美浜発電所第3号機
高浜発電所第1,2,3,4号機
火災感知器増設に係る
設計及び工事計画認可申請

コメント回答について

2022年9月
関西電力株式会社

火災区域又は火災区画における火災感知器の選定から設置までの全体設計フロー（3 / 3）

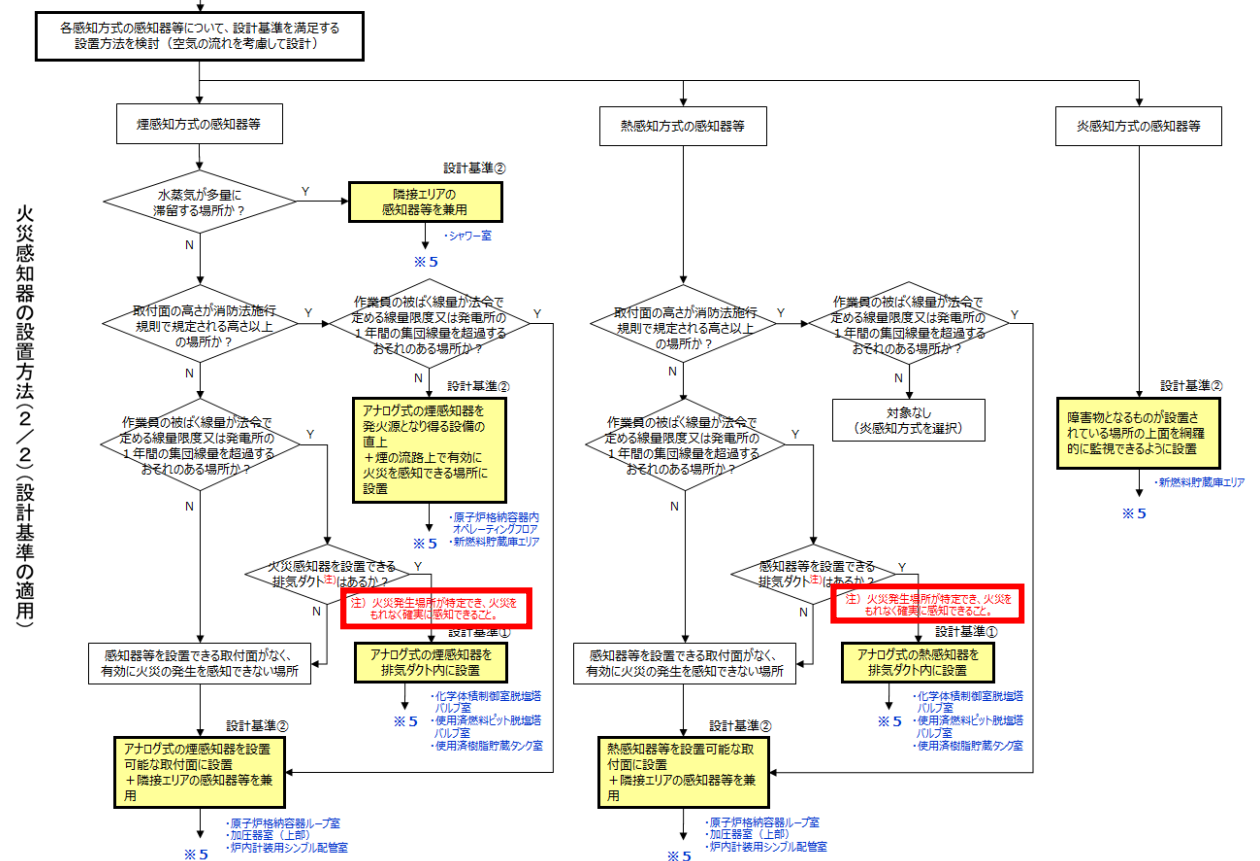
- 火災感知器の設置方法のフローの「火災感知器を設置できる排気ダクトはあるか？」について、適正化すること。

火災感知器の全体設計フローを以下に示す。

アナログ式の煙・熱感知器を排気ダクト内に設置する上で考慮すべき事項として、フロー内に「火災発生場所が特定でき、火災をもれなく確実に感知できること。」の注記を追加した。

今後、補足説明資料に反映する。

火災感知設備全体構成 (1 / 2)

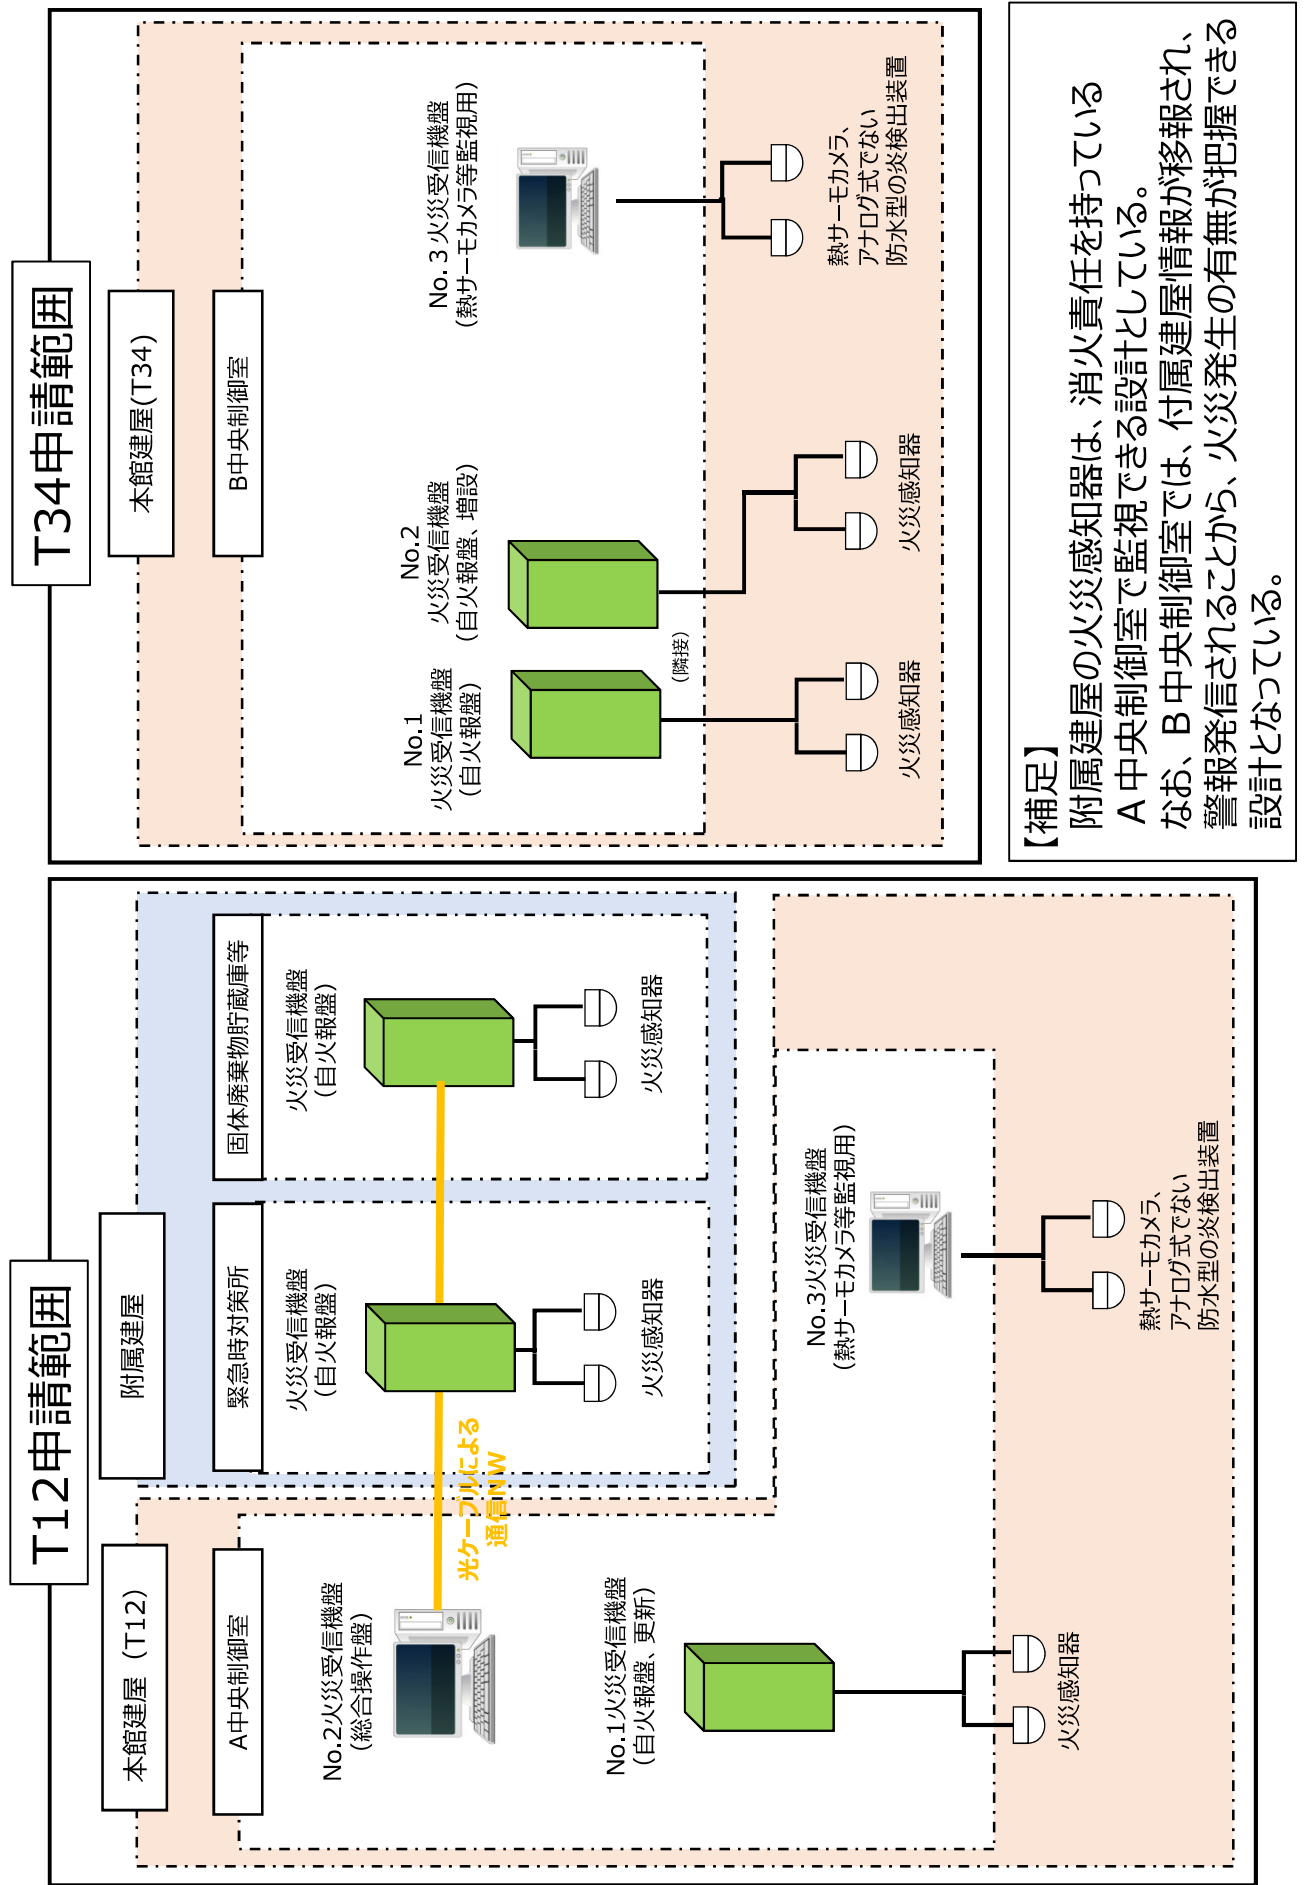
- 中央制御室で適切に監視できる設計について、別途説明すること。

火災受信機盤の構成を添付-2に示す。

中央制御室の火災受信機盤を増設又は更新することにより、すべての火災感知器を中央制御室にて監視できる設計としている。また、附属建屋（緊急時対策所、固体廃棄物庫等）については、総合操作盤を新設することにより監視できる設計としている。

また、No.1～3の火災受信機盤は中央制御室内の近接した場所に設置する計画であり、監視性への問題はない。（先行大飯の火災受信機盤は離れた配置であったため、火災感知器の信号を総合操作盤へ集約する設計としているが、後続プラントでは監視性を考慮し、隣接した配置としている。）

附属建屋の火災感知器は、消火責任を持っているA中央制御室で監視できる設計としている。
 なお、B中央制御室では、付属建屋情報が移報され、警報発信されることから、火災発生の有無が把握できる設計となっている。
